24.14.A
De Waele - De Neef

OMV
nieuwe toestand
terreinprofielen

locatie Peter Benoîtlaan 229, 9000 Gent
datum 15.10.2025
schaal 1: 100

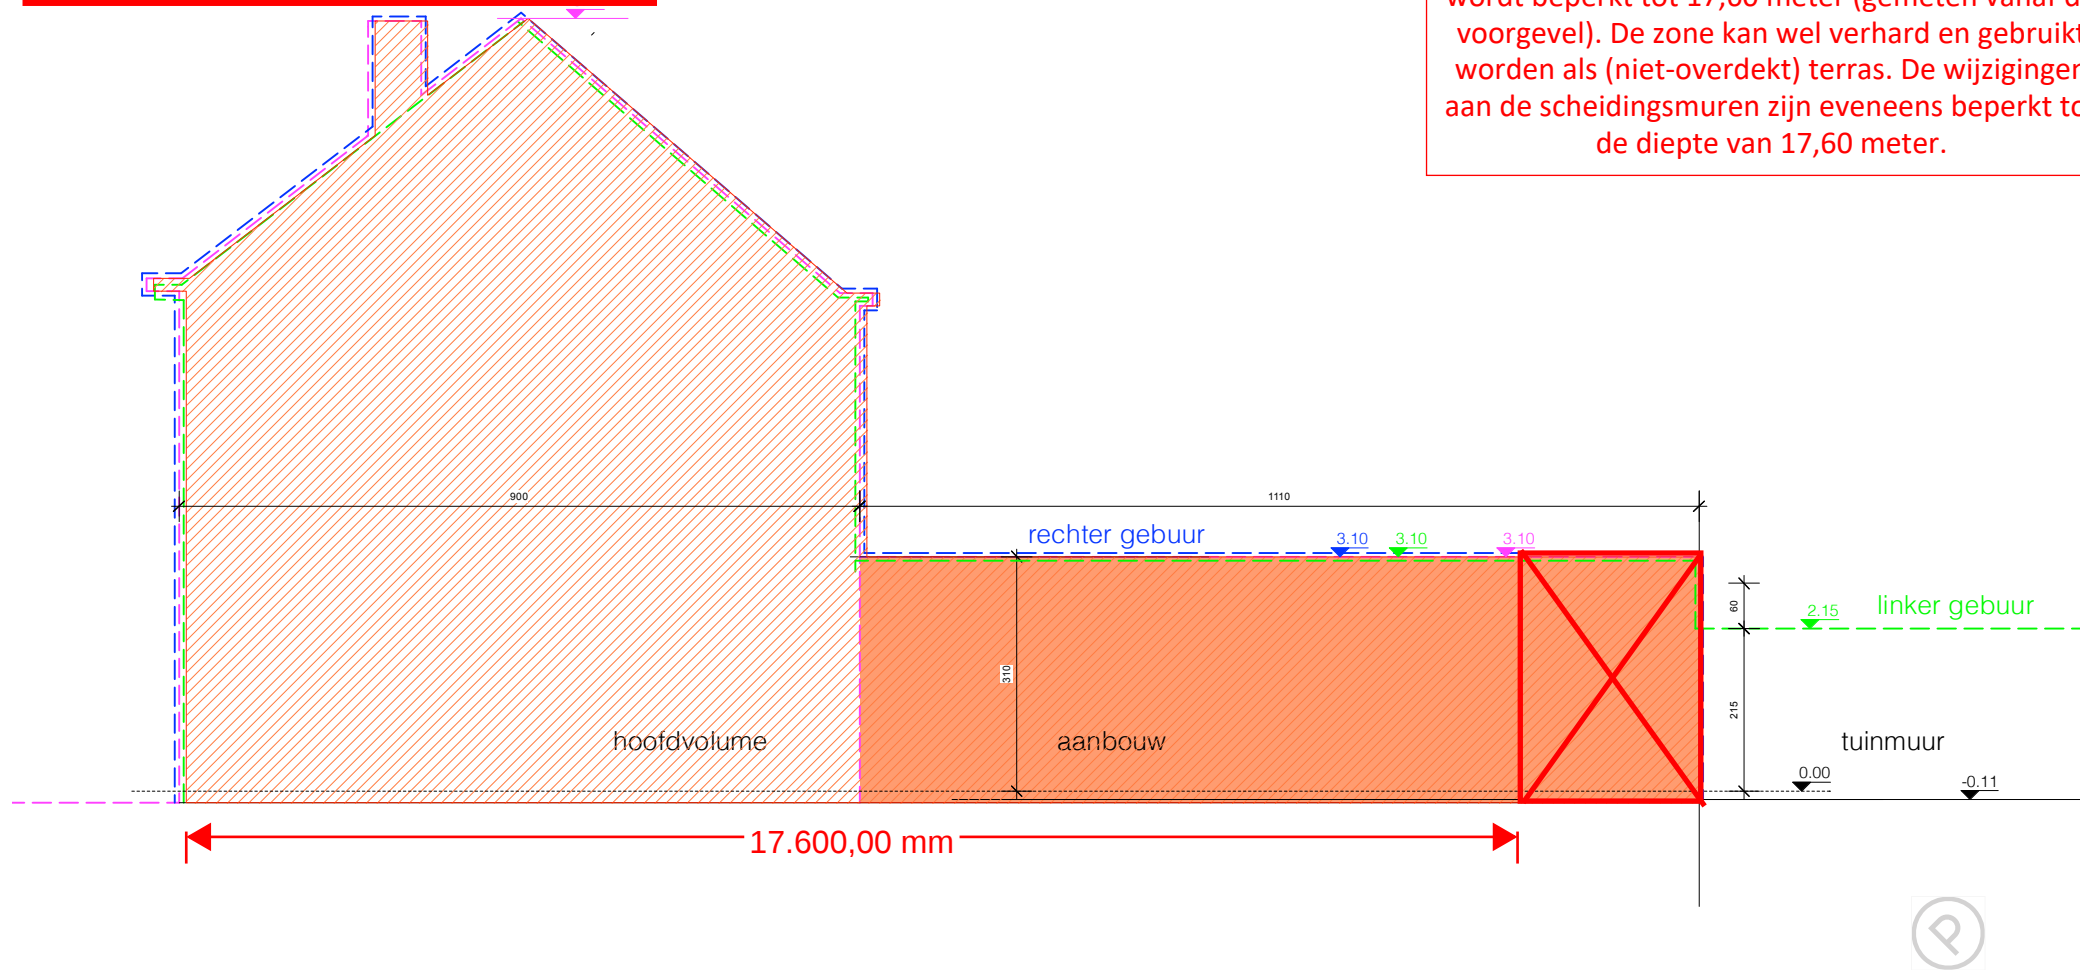
Volgende handelingen worden uitgesloten uit de vergunning:

Het bouwen van het overdekt terras wordt uitgesloten uit de vergunning; de bouwdiepte wordt beperkt tot 17,60 meter (gemeten vanaf de voorgevel). De zone kan wel verhard en gebruikt worden als (niet-overdekt) terras. De wijzigingen aan de scheidingsmuren zijn eveneens beperkt tot de diepte van 17,60 meter.
